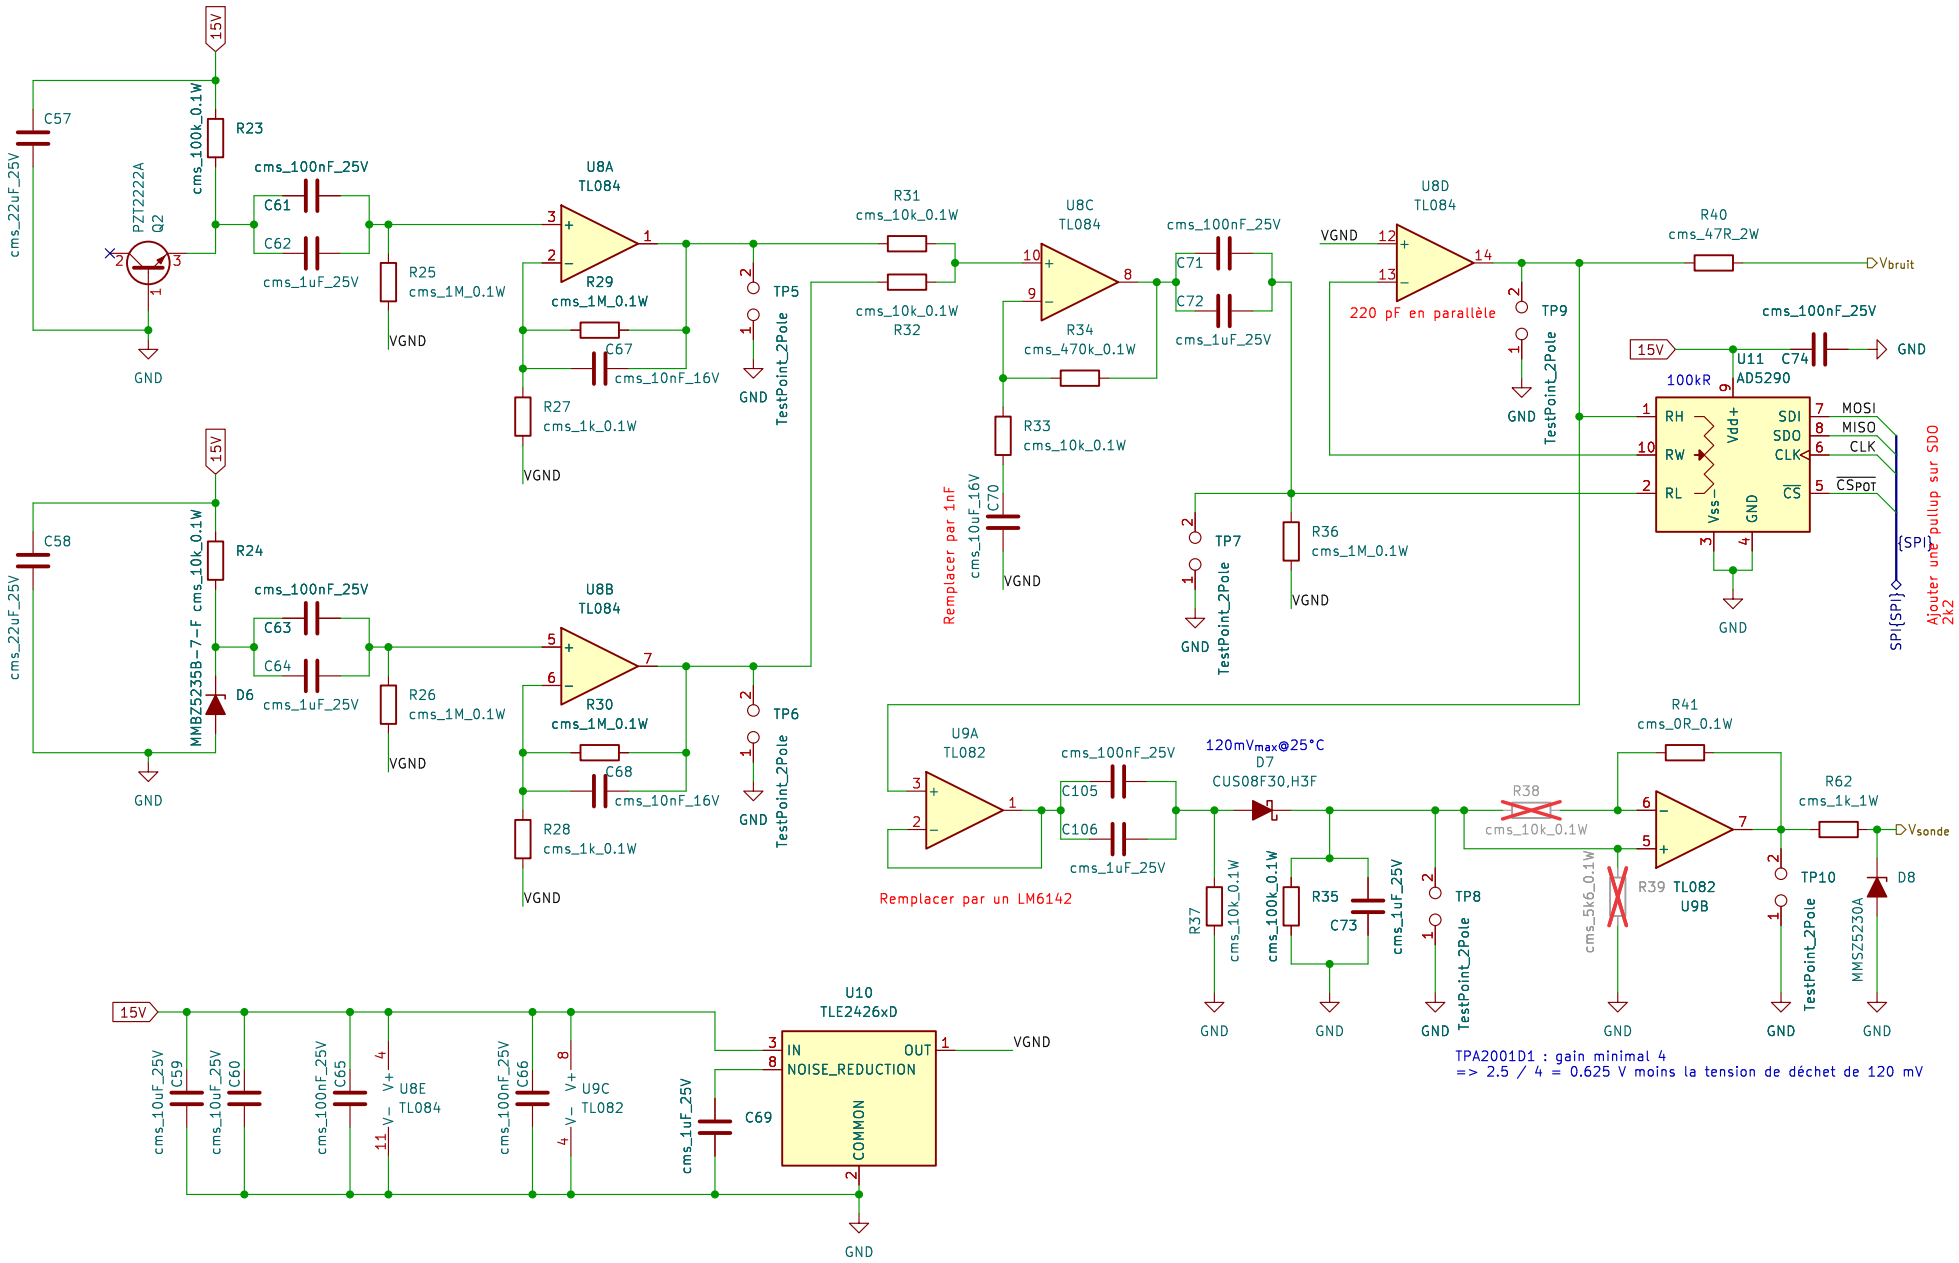
15V
C57
cms_22uF_25V
PZT2222A
Q2
R23
cms_100k_0.1W
GND
cms_100nF_25V
C61
C62
cms_1uF_25V
R25
cms_1M_0.1W
VGND
U8A
TL084
R29
cms_1M_0.1W
C67
cms_10nF_16V
R27
cms_1k_0.1W
TP5
TestPoint_2Pole
R31
cms_10k_0.1W
R32
U8C
TL084
R34
cms_470k_0.1W
R33
cms_10k_0.1W
C70
cms_10uF_16V
Remplacer par 1nF
cms_100nF_25V
C71
C72
cms_1uF_25V
U8D
TL084
220 pF en parallèle
TP9
R40
cms_47R_2W
Vbruit
U11
AD5290
100kR
C74
cms_100nF_25V
MOSI
MISO
CLK
CSPOT
SPI{SPI}
Ajouter une pullup sur SDO 2k2
C58
R24
cms_10k_0.1W
MMBZ5235B-7-F
D6
cms_100nF_25V
C63
C64
cms_1uF_25V
R26
cms_1M_0.1W
U8B
TL084
R30
cms_1M_0.1W
C68
cms_10nF_16V
R28
cms_1k_0.1W
TP6
TP7
R36
cms_1M_0.1W
U9A
TL082
Remplacer par un LM6142
cms_100nF_25V
C105
C106
cms_1uF_25V
120mVmax@25°C
D7
CUS08F30,H3F
R37
cms_10k_0.1W
R35
cms_100k_0.1W
C73
cms_1uF_25V
TP8
R38
cms_10k_0.1W
R39
cms_5k6_0.1W
U9B
TL082
R41
cms_0R_0.1W
R62
cms_1k_1W
Vsonde
TP10
D8
MMSZ5230A
TPA2001D1 : gain minimal 4
=> 2.5 / 4 = 0.625 V moins la tension de déchet de 120 mV
U10
TLE2426xD
IN
OUT
NOISE_REDUCTION
